改善箇所説明図

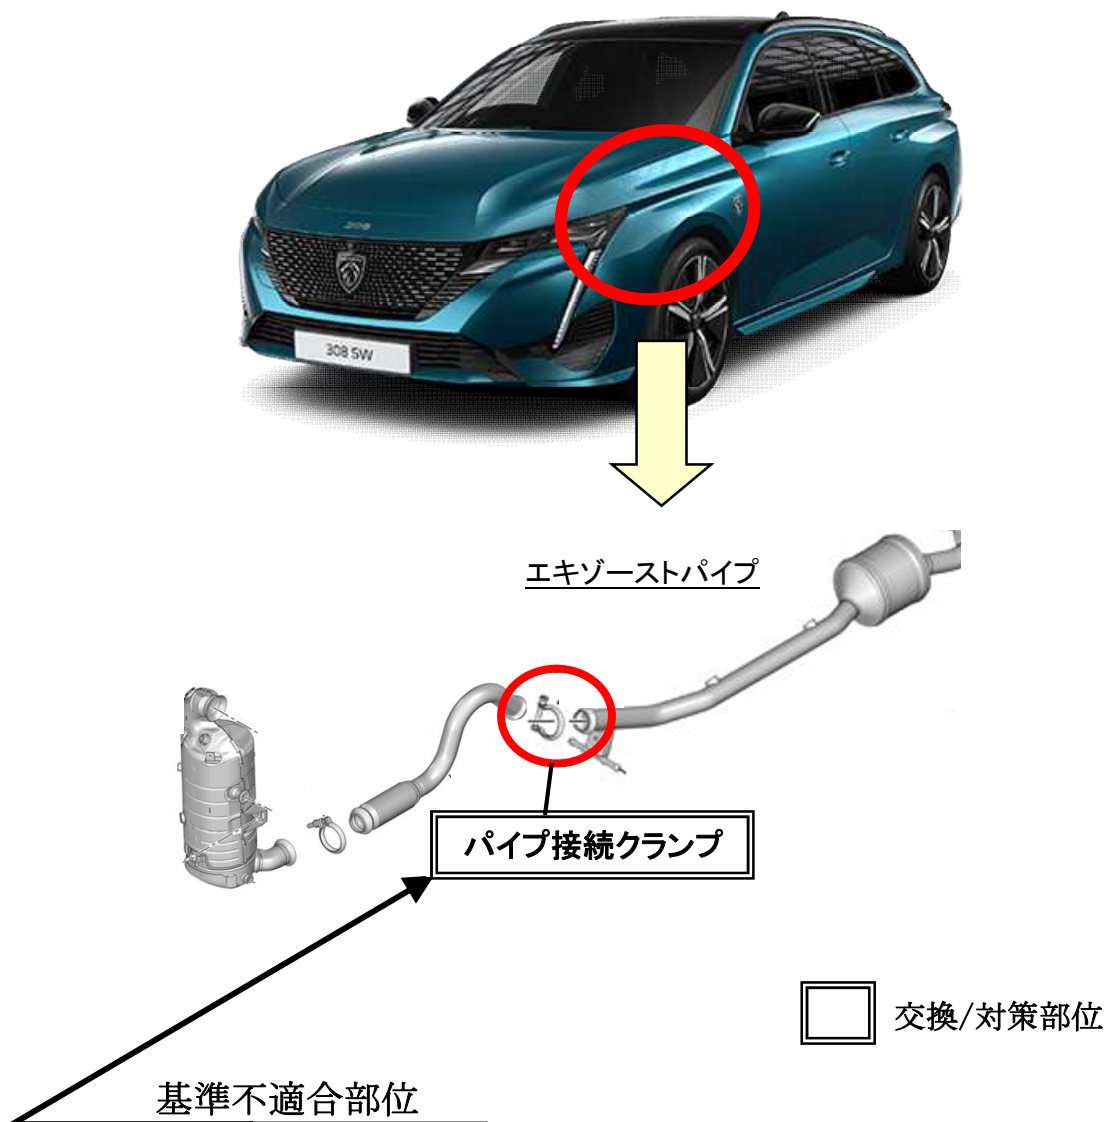
エキゾーストパイプにおいて、製造工程が不適切だったため、パイプ接続クランプの締め付けが不十分なものがある。そのため、パイプの接続が外れて異音が発生すると共に排気ガスが洩れ、排気ガスが車室内に侵入するおそれがある。また、最悪の場合、高温の排気ガスが近傍の部品にあたり、車両火災になるおそれがある。

全車両、パイプ接続クランプの締め付け状況を確認し、締め付けが不十分な場合はクランプを新品に交換して規定トルクで締め付ける。

識別：車台番号打刻の車台番号の最左から4桁目の上部に黄色のペイントを塗る。
